СТОЛИЧНА ОБЩИНА
"МЕТРОПОЛИТЕН" ЕАД

Изм. № М-3008
София, 30.07 2019 г.

Във връзка с Ваше писмо изх. № ОВОС-7/18.06.2019 г., Ви предоставяме допълнителна информация за инвестиционно предложение: „Изграждане на отклонение от Метро София – трета метролиния към кв. Слатина“, във връзка с преценяване на необходимостта от извършване на ОВОС и предложени актуализирани и допълнени мерки за ограничаване отрицателното въздействие върху населението в жилищните и училищните сгради и териториите към тях.

Във връзка с процедура по Глава шеста от Закона за опазване на околната среда и Ваше писмо (ваш изх. № ОВОС-7/18.06.2019 г.), с което изисквате предоставяне на допълнителна информация за преценяване необходимостта от ОВОС за наше инвестиционно предложение: „Изграждане на отклонение от Метро София – трета метролиния към кв. Слатина“ представяме исканата информация, като отговори на формулираните в писмото въпроси:

Оразмеряване на шумозащитните екрани

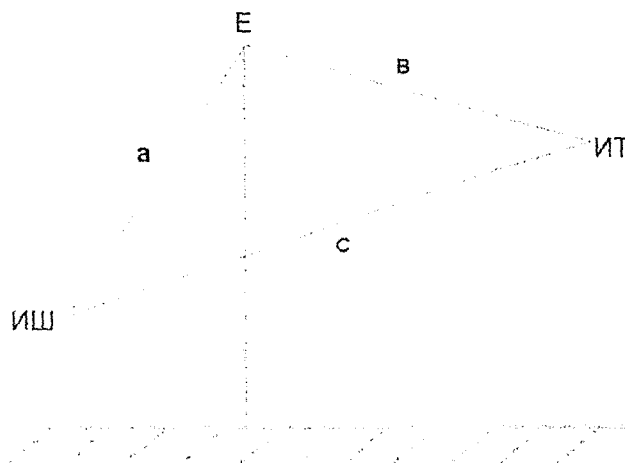
Предмет на част Акустична на проекта е оразмеряване на екраниращите съоръжения (дължина, височина), както и определяне на очакваната акустична ефективност на екраните, при зададени размери (намаляване на нивото на шума, достигащо до обекта на въздействие).

В основата на изчислителния метод стои определянето на разликата в пътищата на звуковия лъч $\delta = a + b - c$, където a , b и c са най-късите разстояния съответно между: акустичния център на източника на шум и горния ръб на екрана; изчислителната точка и горния ръб на екрана; акустичния център на източника на шум и изчислителната точка.

ШЗЕ1 – по оградата на строителната площадка, откъм обектите на въздействие, с височина 3,5 м.

ШЗЕ2 – по съществуващия парапет на касетата, в горната ѝ част, откъм обектите на въздействие, с височина 3,0 м, със закривяване по страничната (къса) част на парапета.
